木造住宅の簡易耐震診断報告書

平成 21 年 00 月 00 日

〇〇 〇〇 様

1階 壁伏図

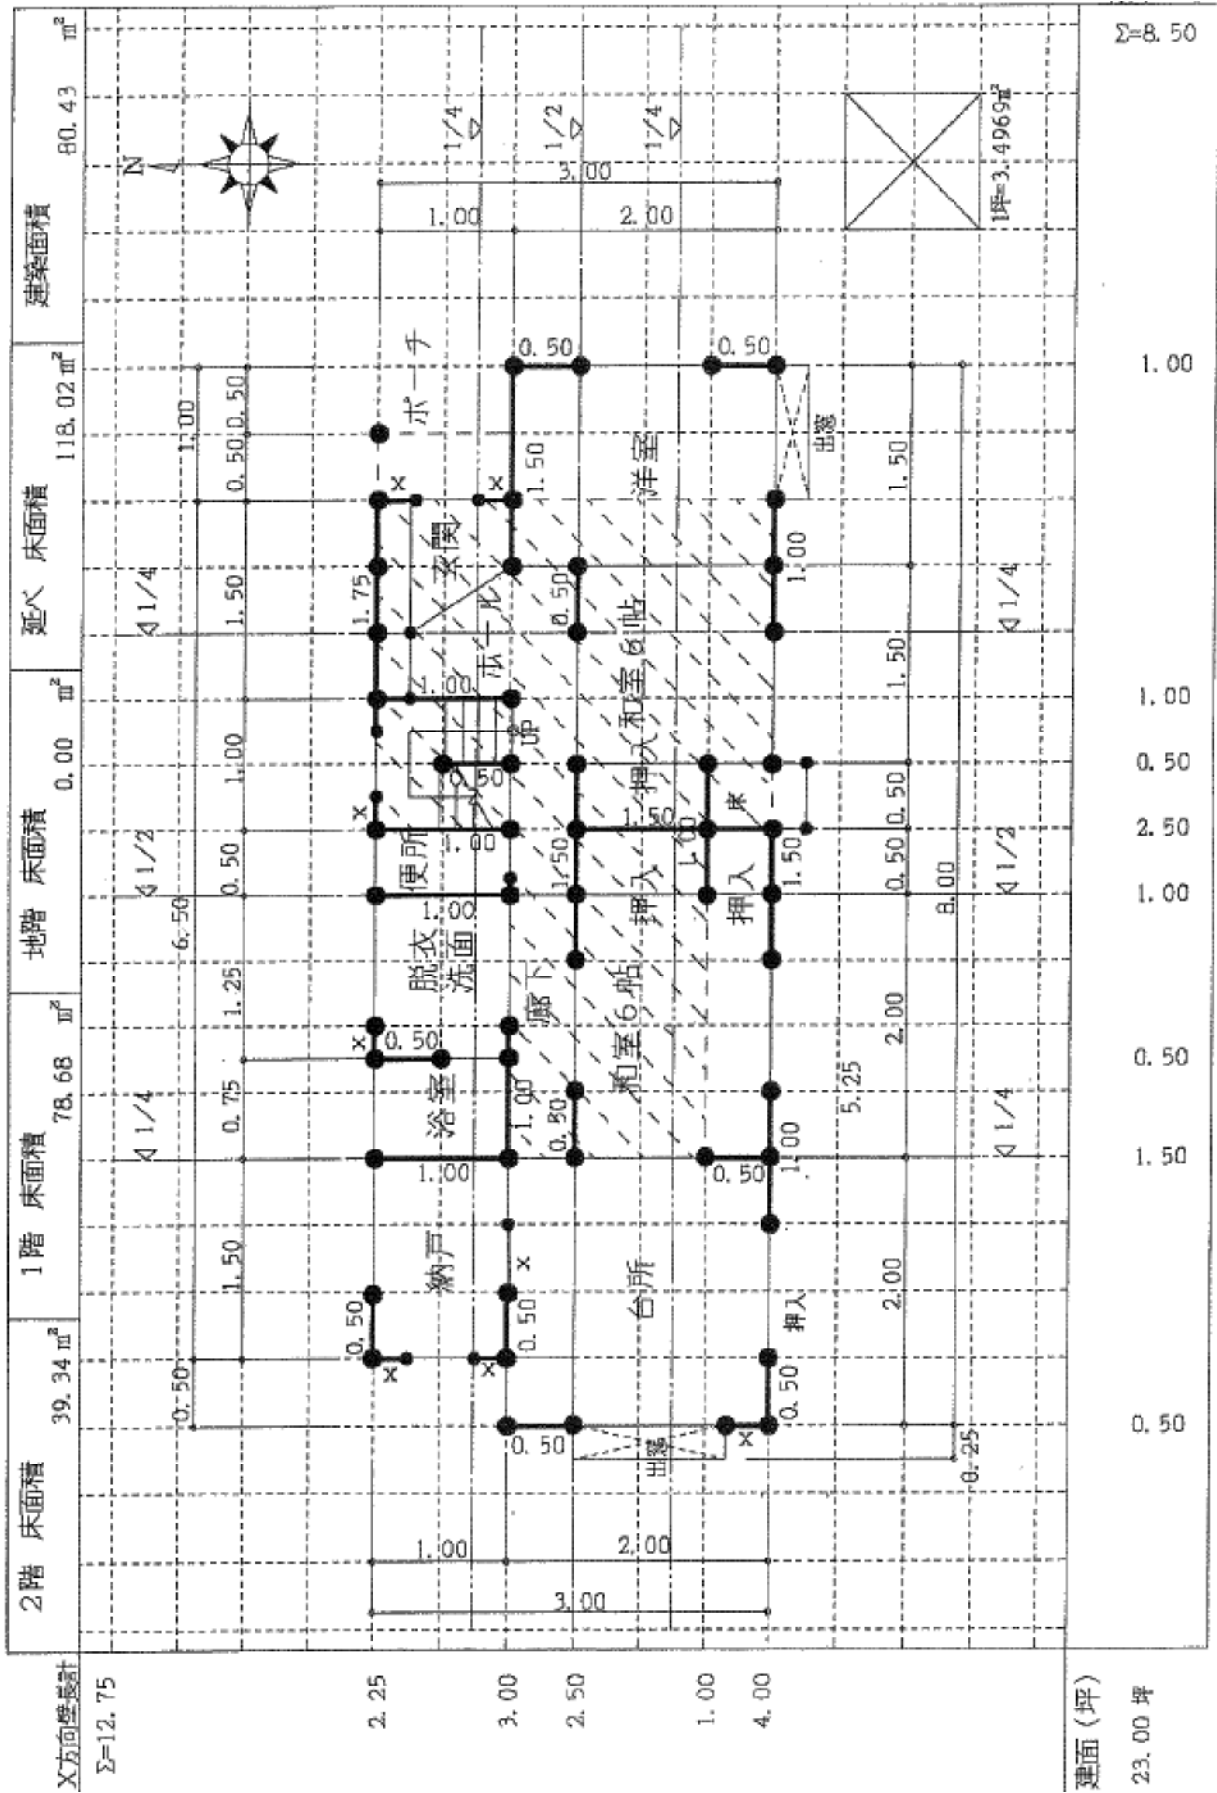
所 見 :
①今回〇〇邸を診断しました結果、「やや危険です」と判定されました。
②総合評点を下げた原因としては、E項目の“壁の割合”において評点が低いことが挙げられます。 “壁の割合”とは建坪あたりどれほどの壁があるかによって判断するもので、〇〇邸の場合 X方向(東西方向)の壁量が不足しているといえます。これは現在開口部となっている箇所を耐力壁にしたり、壁を追加したりすることによって解決できます。
③〇〇邸には筋違いが入っていないようですが、筋違いを入れることは非常に効果的な補強方法ですのでぜひご検討ください。
④現地調査の結果、基礎の床下換気口にヘアークラックが見られました。現況では耐震に影響を及ぼすものではないと考えられますが、ひび割れが大きくなるようでしたら補修を検討下さい。
⑤耐力壁が上下階でズレている個所があります(1階和室6部分) 現況では建物に影響がでていないようでしたが、梁にたわみが生じやすいので留意して頂きたいと思います。
⑥〇〇邸は比較的良好に維持管理されております。今後とも健全な建物を維持して頂くためにも修繕・改装等の際には、壁・筋違いの追加による耐震性の向上について建築士にご相談いただくことをお勧め致します。
